From: Erkki Sipp <Erkki.Sipp@estover.ee>
Sent: kolmapäev, 16. august 2023 12:44
To: Triinu Kooskora; Kermo Kaen
Cc: Indrek Oden; reijo@rinsenerid.ee
Subject: Re: Kaarlijärve tankla asendiplaan

Saatja: Triinu Kooskora <triinu@roadplan.ee>
Saatmisaeg: Kolmapäev, august 16, 2023 12:22:20 PM
Adressaat: Erkki Sipp <Erkki.Sipp@estover.ee>; Kermo Kaen <kermo.kaen@terminaloil.ee>
Koopia: Indrek Oden <indrek@roadplan.ee>
Teema: Kaarlijärve tankla asendiplaan

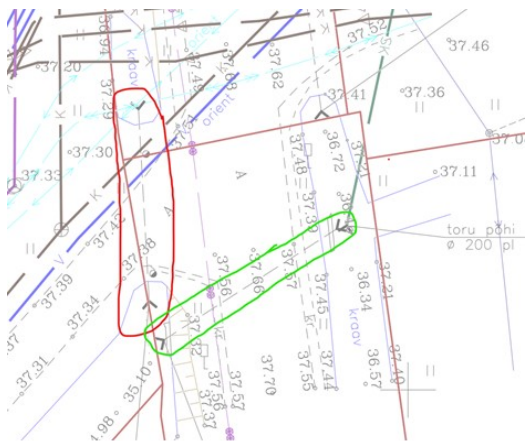
5. Ootame ära Transpordiameti tehnilised tingimused ning siis selgub mahasõidu täpne lahendus ning selgub ka see, kas mõni mahasõidu ala truupidest on vaja välja vahetada. Allpool oleval skeemil on tähistatud mõlemad truupid, mille välja vahetamine võib vajalikuks osutuda.

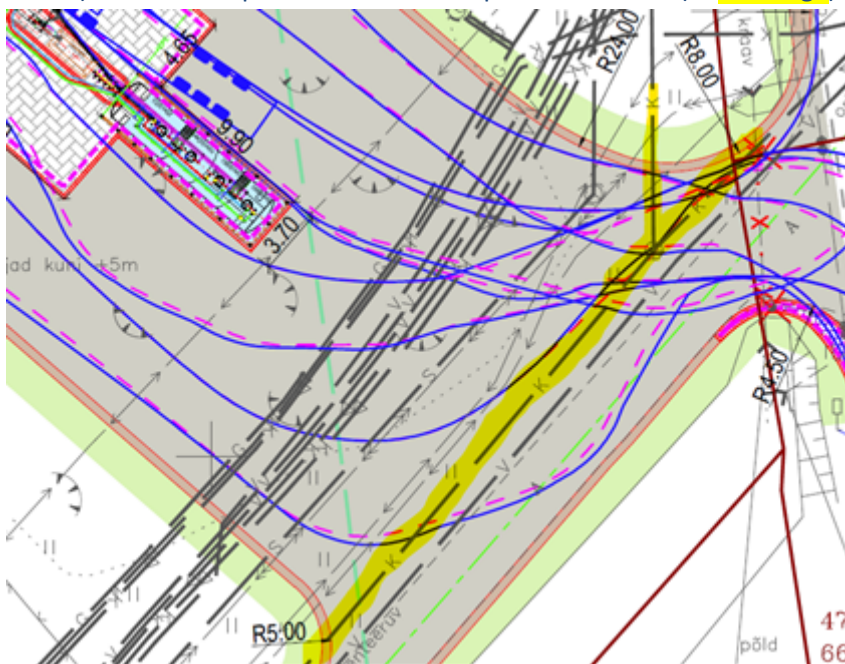
1. Millised on projekteeritud asfaltplatsi kalded?
2. Kuidas formuleeritakse platsi ümber olev pinnasekuhjad, et tankla tee pealt ikka näha oleks.
3. Kuidas lahendatakse pinnasekuhjade pealt tulev sademevee juhtimine?
4. Kas tanklal nähakse ette ka õli/rasvapüüdur koos sademevee kanalisatsiooniga (s.h restkaevud vms)?
5. Natukene arusaamatuks jäi kommentaar: "Igal juhul on vajalik laiendada mahasõitu riigiteelt. Eskiisiga oleme selle püüdnud mahutada olemasolevale truubile, vältimaks selle välja vahetamist". - Kui tuleb laiendada, siis minu arvates tuleb laiendada ka truupi. Paremini saab aimu sellest situatsioonist kohapeal.
6. Igaksjuhuks mainin veelkord, et koos platsi ehitusega on kindlasti vaja välja vahetada (või nt hülss sisse lükata) vana reoveepuhasti keraamiline pealevoolu toru (vt kollasega):

See on õrn ja püdi ning võib ehitamise käigus või vahetult peale seda sisse vajuda.

1-3. Hetkel sai eskiis koostatud selleks, et näidata teile põhimõttelist eskiislahendust ning taotleda siis selle põhjal Transpordiametilt tehnilised tingimused. Plaanilahenduse koostamisel oli aluseks E.Jahhu Projektibüroo OÜ varasem töö (nr 687EJ22), mida korrigeeriti (kontrolliti, et poolhaagete pöördekoridorid oleksid platsil ja mahasõidul tagatud). Kuna tegemist on eskiisiga, siis ei ole hetkel projekti kõrguslikult lahendatud ning platsi kalded, sademevete juhtimine ning maapinna kujundamine lahendatakse põhiprojekti staadiumis.

4. Jah, tankimisalale peab igal juhul ette nägema sademeveekanalisatsioonitorustiku koos püüduriga. See osa lahendatakse põhiprojekti staadiumis.

6. Arvestame sellega. Lahendame põhiprojekti koostamise käigus.
